**Forum mondial de l'harmonisation des Règlements  
concernant les véhicules**

**Soixante-quatorzième session**

**Pneumatiques : Règlement ONU n° 117****(Pneumatiques – Résistance au roulement, bruit de roulement  
et adhérence sur sol mouillé)****Proposition de complément à la série 02 d'amendements  
au Règlement ONU n° 117****Communication des experts de l'Organisation technique européenne  
du pneumatique et de la jante\***

## Exemple 1

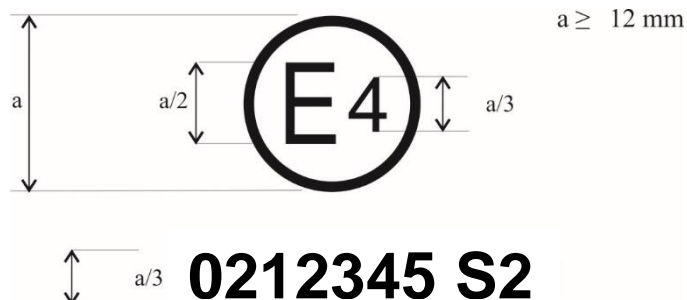
Annexe 2 - Appendice 1, lire :

La marque d'homologation ci-dessus, apposée sur un pneumatique, indique que ce pneumatique a été homologué aux Pays-Bas (E 4) conformément au Règlement n° 117 pour le bruit de roulement au niveau 2 (S2), sous le numéro d'homologation 0212345. Les deux premiers chiffres de ce numéro (02) signifient que l'homologation a été accordée conformément à la série 02 d'amendements au Règlement. ».

## Exemple 2

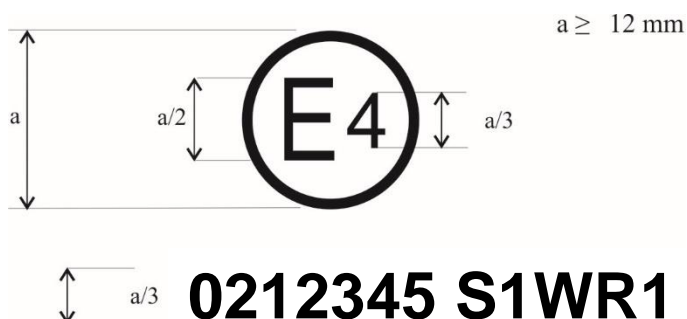
La marque d'homologation ci-dessus indique que le pneumatique visé a été homologué aux Pays-Bas (E 4) conformément au Règlement n° 117 pour le bruit de roulement au niveau 1 (S1), l'adhérence sur sol mouillé (W) et la résistance au roulement au niveau 1 (R1) (suffixe S1WR1), sous le numéro d'homologation 0212345. Les deux premiers chiffres de ce numéro (02) signifient que l'homologation a été accordée conformément à la série 02 d'amendements au Règlement. ».

## Exemple 1

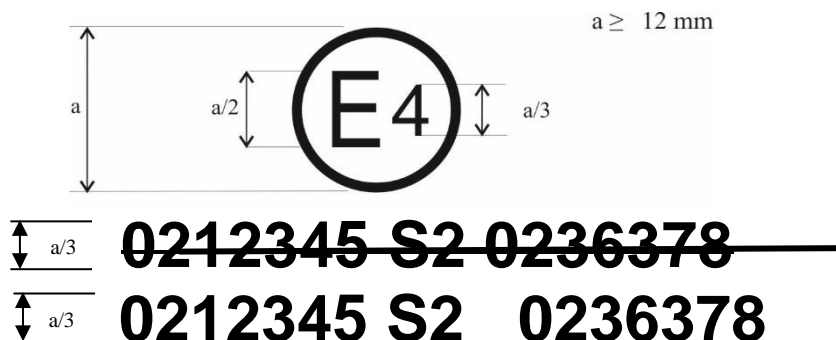
Annexe 2 - Appendice 2, supprimer la note de bas de page 1 et lire :

La marque d'homologation ci-dessus indique que le pneumatique visé a été homologué aux Pays-Bas (E 4) conformément au Règlement n° 117 pour le bruit de roulement au niveau 2 (S2), sous le numéro d'homologation 0212345, et conformément au

Règlement n° 30, sous le numéro d’homologation 0236378. Les deux premiers chiffres du numéro d’homologation (02) signifient, pour le Règlement n° 117, que l’homologation a été délivrée conformément à la série 02 d’amendements et, pour le Règlement n° 30, qu’elle l’a été conformément à la série 02 d’amendements.

Exemple 2

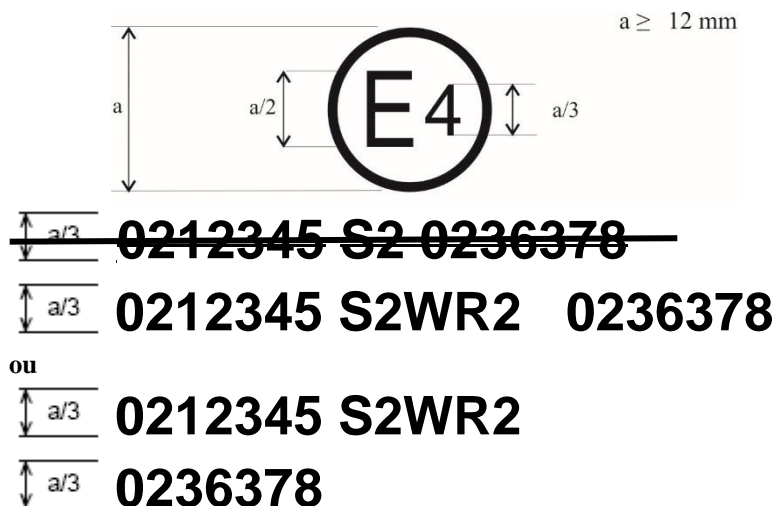
La marque d’homologation ci-dessus indique que le pneumatique visé a été homologué aux Pays-Bas (E 4) conformément au Règlement n° 117 pour le bruit de roulement au niveau 2 (S2), l’adhérence sur sol mouillé (W) et la résistance au roulement au niveau 2 (R2) (suffixe S2WR2), sous le numéro d’homologation 0212345, et conformément au Règlement n° 30, sous le numéro d’homologation 0236378. Les deux premiers chiffres du numéro d’homologation (02) signifient, pour le Règlement n° 117, que l’homologation a été délivrée conformément à la série 02 d’amendements et, pour le Règlement n° 30, qu’elle l’a été conformément à la série 02 d’amendements.

Exemple 3

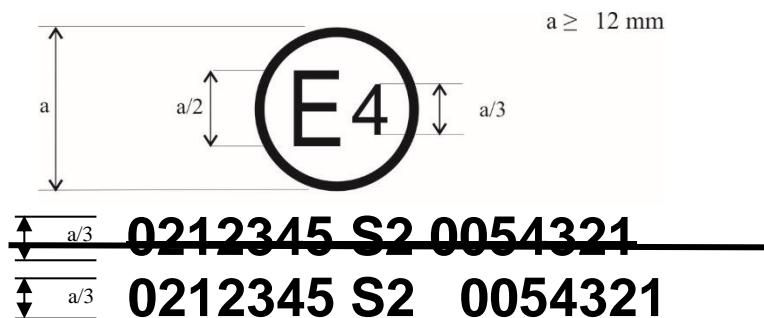
La marque d’homologation ci-dessus indique que le pneumatique visé a été homologué aux Pays-Bas (E 4) conformément au Règlement n° 117 pour le bruit de roulement au niveau 2 (S2), sous le numéro d’homologation 0212345, et conformément au Règlement n° 54, sous le numéro d’homologation 0054321. Les deux premiers chiffres du numéro d’homologation signifient, pour le Règlement n° 117, que l’homologation a été délivrée conformément à la série 02 d’amendements (02) et, pour le Règlement n° 54, qu’elle l’a été conformément à la version originale du Règlement (00).

Exemple 4

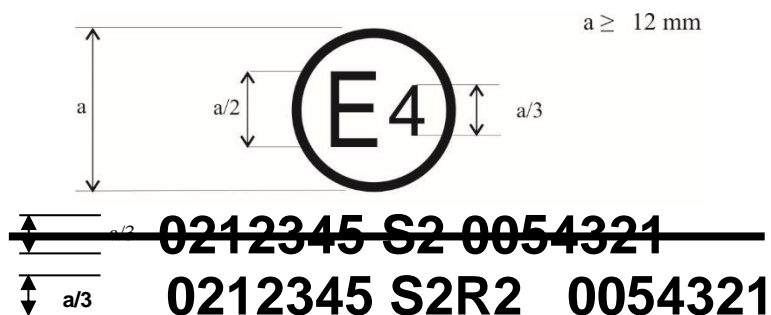
La marque d'homologation ci-dessus indique que le pneumatique visé a été homologué aux Pays-Bas (E 4) conformément au Règlement n° 117 pour le bruit de roulement au niveau 2 (S2), et la résistance au roulement au niveau 2 (R2) (suffixe S2R2), sous le numéro d'homologation 0212345, et conformément au Règlement n° 54, sous le numéro d'homologation 0054321. Les deux premiers chiffres du numéro d'homologation signifient, pour le Règlement n° 117, que l'homologation a été délivrée conformément à la série 02 d'amendements (02) et, pour le Règlement n° 54, qu'elle l'a été conformément à la version originale du Règlement (00). ».

Exemple 1

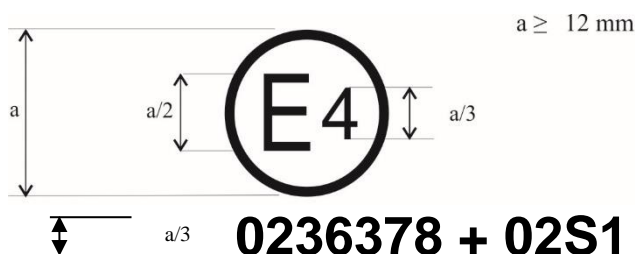
Annexe 2 - Appendice 3, lire :

La marque d'homologation ci-dessus indique que le pneumatique visé a été homologué aux Pays-Bas (E 4) conformément au Règlement n° 30 (série 02 d'amendements, comme l'indiquent les deux premiers chiffres du numéro d'homologation, "02"), sous le numéro d'homologation 0236378. La mention "+ 02S1" indique en outre que le pneumatique a également été homologué conformément au Règlement n° 117 (série 02 d'amendements), pour le bruit de roulement au niveau 1.

Exemple 2

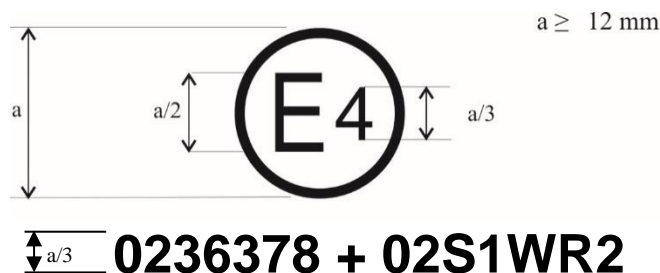
La marque d'homologation ci-dessus indique que le pneumatique visé a été homologué aux Pays-Bas (E 4) conformément au Règlement n° 30 (série 02 d'amendements,

comme l'indiquent les deux premiers chiffres du numéro d'homologation, "02"), sous le numéro d'homologation 0236378. La mention "+ 02S1WR2" indique en outre que le pneumatique a également été homologué conformément au Règlement n° 117 pour le bruit de roulement au niveau 1 (S1), l'adhérence sur sol mouillé (W) et la résistance au roulement au niveau 2 (R2). ».

Exemple 1

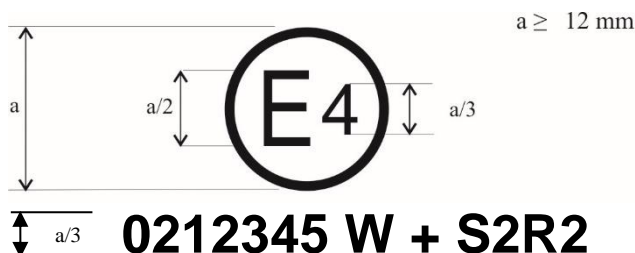
Annexe 2 - Appendice 4, supprimer la note de bas de page 1 et lire :

La marque d'homologation ci-dessus indique que le pneumatique visé a été homologué à l'origine aux Pays-Bas (E 4) conformément au Règlement n° 117, série 02 d'amendements (**comme l'indiquent les deux premiers chiffres du numéro d'homologation, "02"**), sous le numéro d'homologation 0212345, pour l'adhérence sur sol mouillé (suffixe W). La mention « + S2R2 » signifie qu'il y a eu extension de l'homologation conformément au Règlement n° 117 pour le bruit de roulement au niveau 2 et la résistance au roulement au niveau 2, sur la base d'un ou plusieurs certificats distincts.

Exemple 2

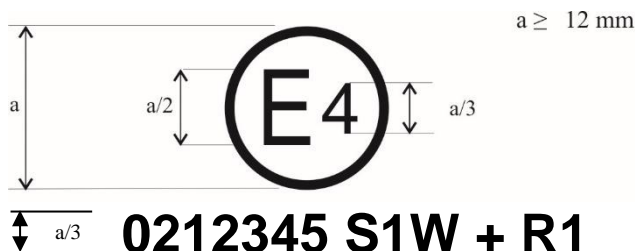
La marque d'homologation ci-dessus indique que le pneumatique visé a été homologué à l'origine aux Pays-Bas (E 4) conformément au Règlement n° 117, série 02 d'amendements (**comme l'indiquent les deux premiers chiffres du numéro d'homologation, "02"**), sous le numéro d'homologation 0212345, pour le bruit de roulement au niveau 1 et pour l'adhérence sur sol mouillé (suffixe « S1W »). La mention "+ R1" signifie qu'il y a eu extension de l'homologation conformément au Règlement n° 117 pour la résistance au roulement au niveau 1, sur la base d'un ou plusieurs certificats distincts.

Exemple 3

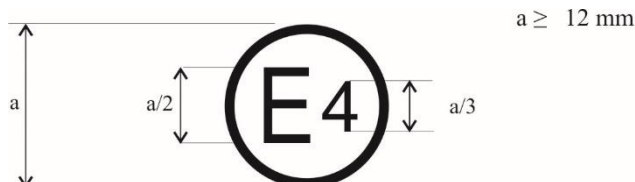
**0167890 SW + 02R1**

La marque d'homologation ci-dessus indique que le pneumatique visé a été homologué aux Pays-Bas (E 4) conformément au Règlement n° 117, série 01 d'amendements **(comme l'indiquent les deux premiers chiffres du numéro d'homologation, "01")**, sous le numéro d'homologation 0167890, pour le bruit de roulement au niveau 1 et pour l'adhérence sur sol mouillé (suffixe SW). La mention "+ 02R1" signifie qu'il y a eu extension de l'homologation conformément au Règlement n° 117, **série 02 d'amendements**, pour la résistance au roulement au niveau 1, sur la base d'un ou plusieurs certificats distincts. ».

Figure 1  
Explication de la nomenclature relative à l'indice d'adhérence du pneumatique

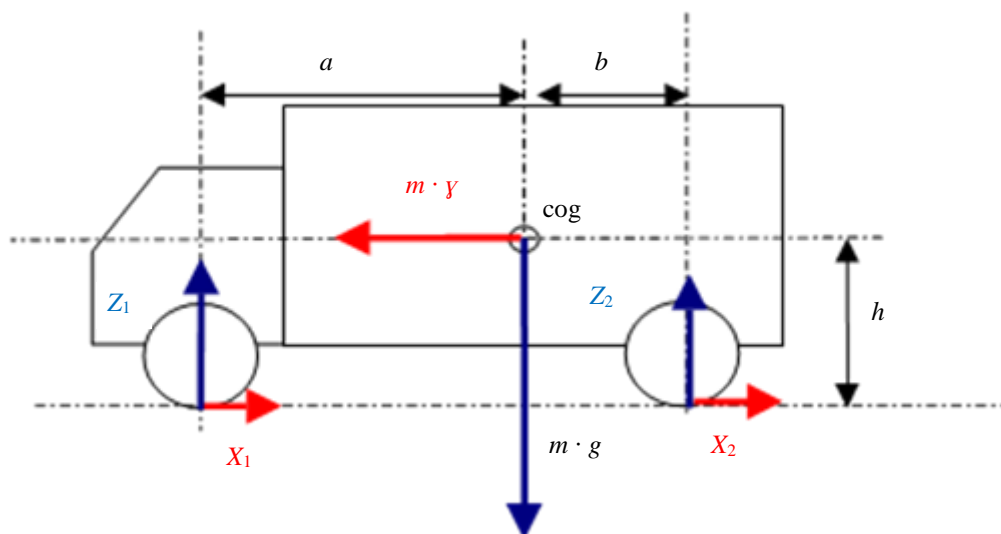
“Z1”**Z<sub>1</sub>** : est la réaction normale (direction Z) du pneumatique avant sur la chaussée ;

“Z2”**Z<sub>2</sub>** : est la réaction normale (direction Z) du pneumatique arrière sur la chaussée. ».
